Memo

Projectteam RTG

Aanvulling watertoets RHDHV, BF5717WATNT1806131116, dd 30 oktober

Aanleiding wijziging

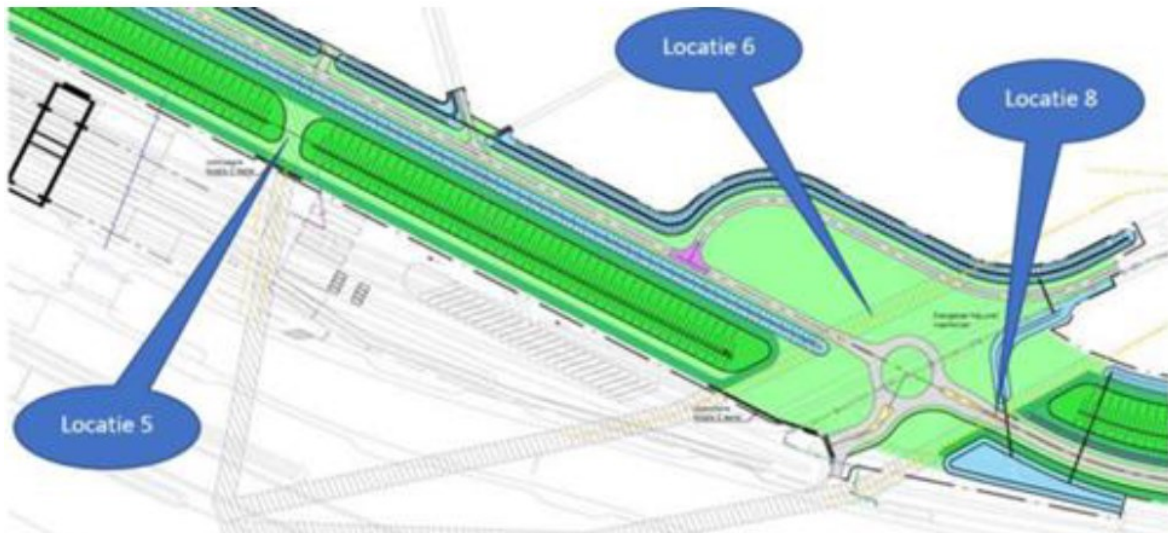
De aanleiding voor de wijziging van de rotonde naar een kruispunt is om de knelpunten met de hogedruk gasleiding, watergangen en infrastructuur te ontvlechten. Ook verkeerstechnisch is de rotonde als keervoorziening heroverwogen. In het ontwerp met de rotonde als keervoorziening ontstond een knelpunt waarbij de hogedruk gasleiding, watergang en infrastructuur elkaar op één punt zouden kruisen. In het nieuwe ontwerp is deze gesplitst in twee punten waarbij in hoofdlijn het watersysteem ongewijzigd is. De aangepaste overzichtstekeningen is separaat toegevoegd, **tekening nr xxx, dd. Xx-06-2020**

Schematische weergave sifon-constructie locatie 6-noord.

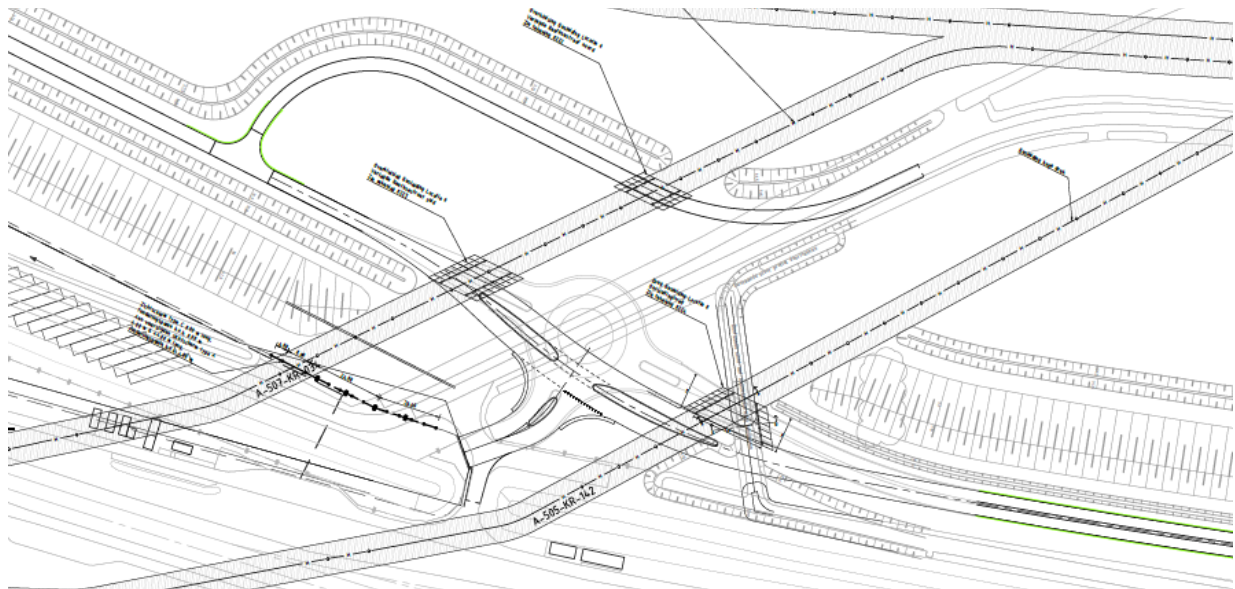
Voor de duiker ten noorden van locatie 6 die de gasleiding kruist wordt een zinker aangelegd op een diepte van 4,00 m NAP. In de voorgaande watertoets was nog niet duidelijk in welk materiaal deze duiker zou worden uitgevoerd. Inmiddels is toegezegd deze duiker in glasvezelversterkt kunststof (GVK) uit te voeren. In GVK kunnen bochten in de zinkerconstructie worden aangebracht die de stroomverliezen minimaliseren. Een sifonconstructie uitgevoerd met valputten geeft meer stromingsverliezen doordat er hoeken in de leiding zijn.
